Mission régionale d'autorité environnementale

**Avis délibéré de la mission régionale d'autorité  
environnementale de Bretagne sur le projet d'implantation  
d'une centrale photovoltaïque sur deux sites  
à Saint-Marc-le-Blanc (35)**

n° MRAe : 2024-011866

Figure 4: Habitats présents au droit du site (source étude d'impact)

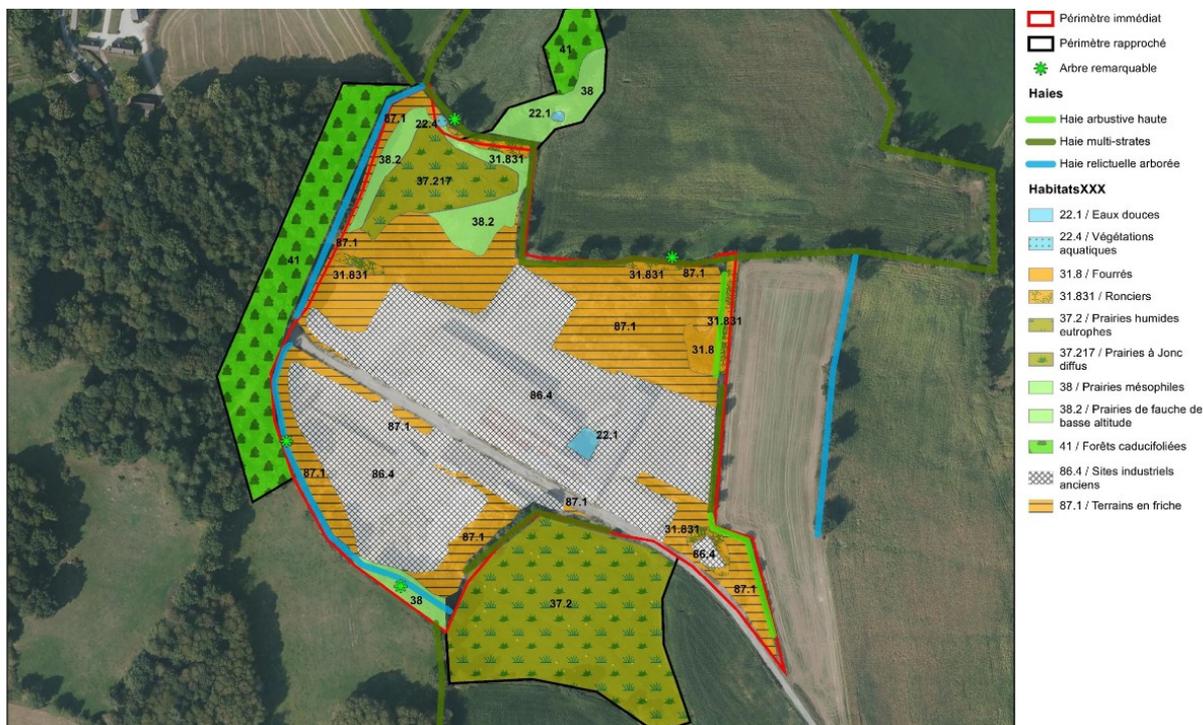
Sur l'emprise du projet, des outils télescopiques seront utilisés pour empêcher les tassements et les perturbations du fonctionnement du sol en raison de la circulation répétée d'engins ou de stockages au droit des sols humides. Lorsque la centrale solaire sera en place, les espacements entre les panneaux et entre les rangées permettront d'équilibrer les écoulements des eaux pluviales qui continueront d'alimenter les zones humides, notamment pour la zone au sud du site qui elle-même alimente un cours d'eau.

**L'Ae recommande la réalisation d'inventaires naturalistes sur une zone plus étendue, prenant en compte les milieux naturels adjacents au site d'implantation, éléments de continuité écologique.**

**Sans être en mesure de statuer sur la qualité de la démarche « ERC », puisqu'elle appelle un complément, l'Ae relève favorablement :**

- l'évitement des 3 665 m<sup>2</sup> de prairies humides au nord du site ;
- des mesures diversifiées d'accompagnement et de compensation, notamment pour les pertes d'habitat induites par la destruction des anciens locaux de l'usine désaffectée<sup>14</sup>, avec, en outre, la
